**REPUBLIKA HRVATSKA
OSJEČKO-BARANJSKA ŽUPANIJA
OPĆINA KOŠKA
OPĆINSKI NAČELNIK**

**IZVJEŠĆE
o javnoj raspravi o prijedlogu III. Izmjena i dopuna
Prostornog plana uređenja Općine Koška**

sa javnog izlaganja o prijedlogu III. Izmjena i dopuna
Prostornog plana uređenja Općine Koška

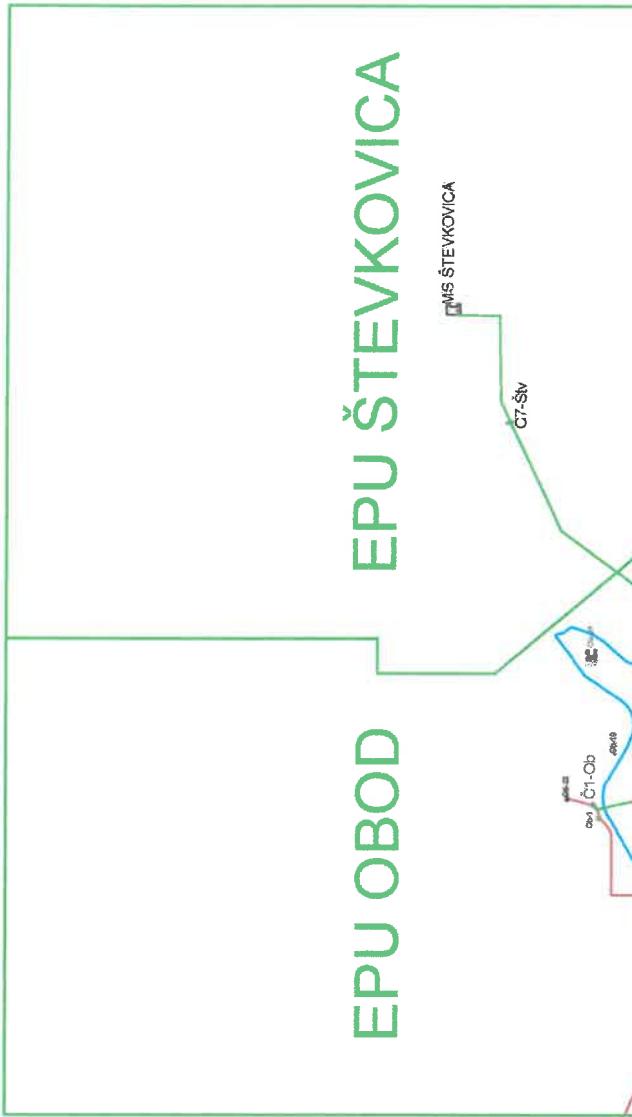
Uvidom u materijale Prijedloga III. Izmjene i dopune Prostornog plana uređenja, dostavljenog u digitalnom obliku, utvrđeno je da su na kartografskom prikazu 1. *Korištenja i namjena površine* ucrtane nove granice eksploracijskih polja ugljikovodika (EPU) „Obod“ i „Števkovica“, a na kartografskom prikazu 2. *Infrastrukturni sustav, 2.B. Energetski sustav* nisu točno ucrtani kolektorski i priključni naftovodi:

- kolektorski naftovod DN200/50 Č-1 i 2 – MS Števkovica;
- kolektorski naftovod DN200/50 Č-1 Ob – OS Beničanci;
- priključni naftovod DN80/50 Ob-15 – Č-1 Ob;
- priključni naftovod DN80/50 Ob-7AL – Č-2 Ob;
- priključni naftovod DN80/50 Ob-4 – Č-2 Ob;

Molimo Vas da kolektorske i priključne naftovode ucrtate u kartografski prikaz i tumač planskog znakovlja sa pripadajućom oznakom te ih spomenuti u tekstuallnom dijelu Prijedloga. Na ostale dijelove prijedloga plana nemamo primjedbi te se slažemo sa Prijedlogom III. Izmjene i dopune Prostornog plana uređenja Općine Koška.

Predstavnik INA-e d.d. Zagreb, dao je primjedbu vezano za točno ucrtavanje kolektorskog i priključnog naftovoda. Predstavnik izrađivača Plana Ivica Bugarić rekao je da se ne može ucrtati jer nije predmet Odluke o izradi plana.

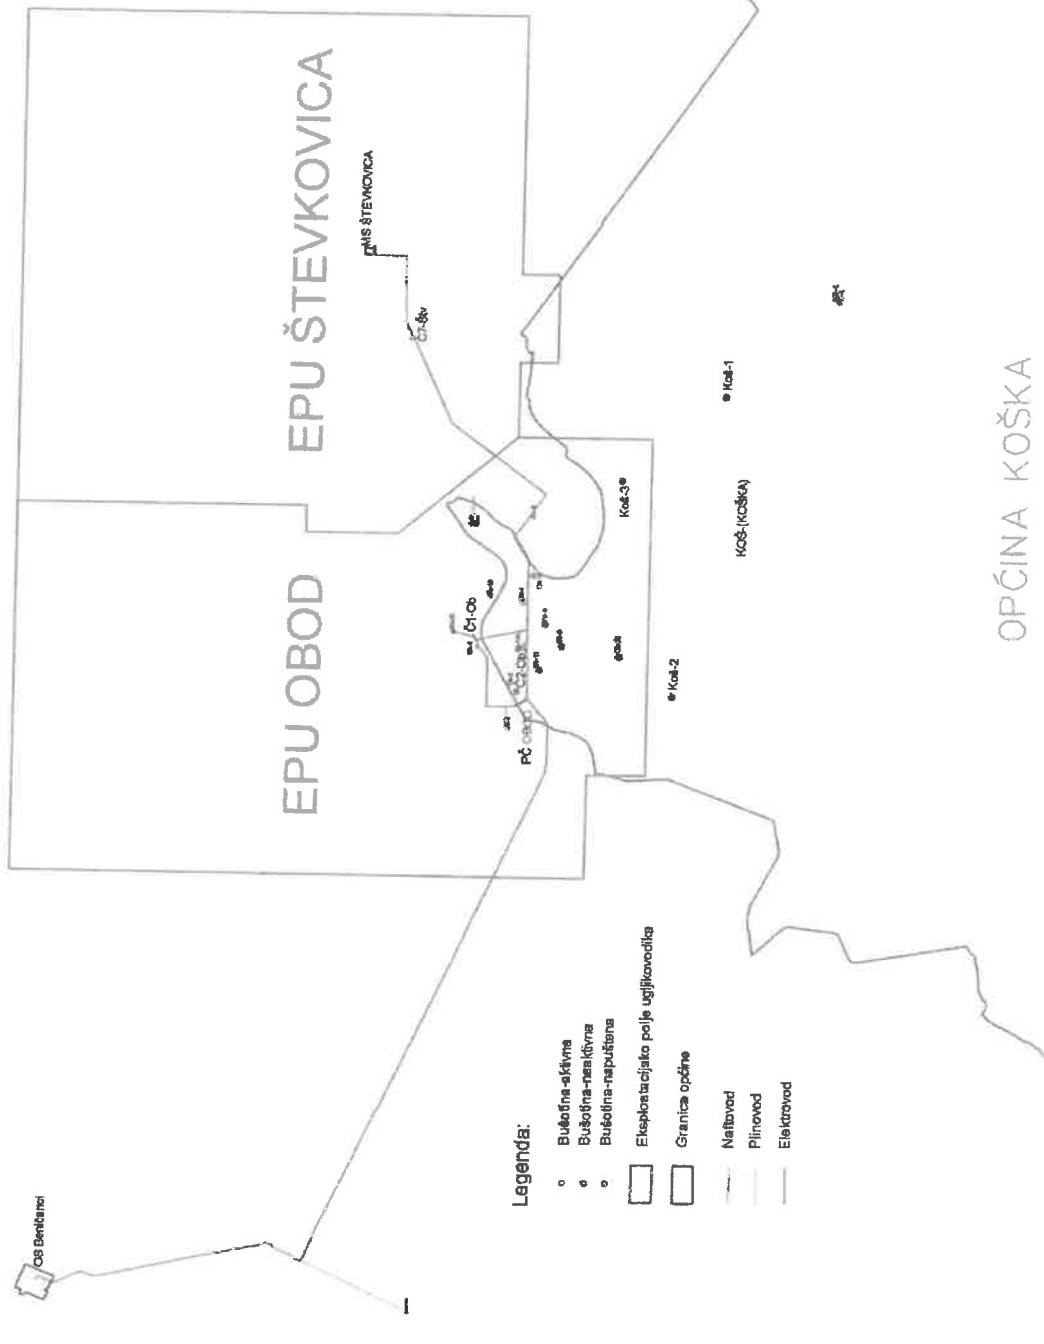
Uvidom u materijale Prijedloga III. Izmjene i dopune Prostornog plana uređenja, dostavljenog u digitalnom obliku, utvrđeno je da su na kartografskom prikazu 1. Korištenja i namjena površine ucrtane nove granice eksploatacijskih polja ugljikovodika (EPU) „Obod“ i „Števkovica“, a na kartografskom prikazu 2. Infrastrukturni sustav, 2.B. Energetski sustav“ nisu točno ucrtani kolektorski i priključni naftovodi:

Molimo Vas da kolektorske i priključne naftovode ucrtate u kartografski prikaz i tumač planskog znakovlja sa pripadajućom oznakom te ih spomenuti u tekstualnom dijelu Prijedloga. Na ostale dijelove prijedloga plana nemamo primjedbi te se slažemo sa Prijedlogom III. Izmjene i dopune Prostornog plana uređenja Općine Koška.
